## 改善箇所説明図

燃料ゲージ付き燃料ポンプ

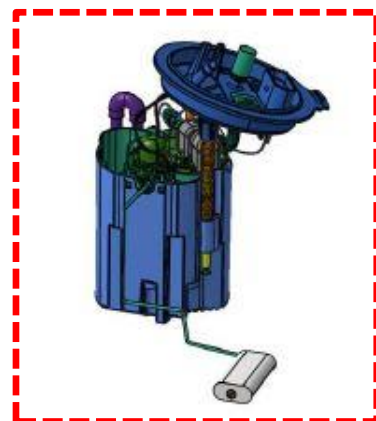
燃料タンクに取り付けられている燃料ゲージ付き燃料ポンプにおいて、使用環境の検討が不十分なため、外気温などの影響により燃料タンクが膨張した際に当該ポンプが傾くことがある。そのため、燃料の残量を正しく検出できなくなる、または燃料を供給できなくなり、最悪の場合、走行中にエンストするおそれがある。

全車両、燃料ゲージ付き燃料ポンプを対策品に交換する。
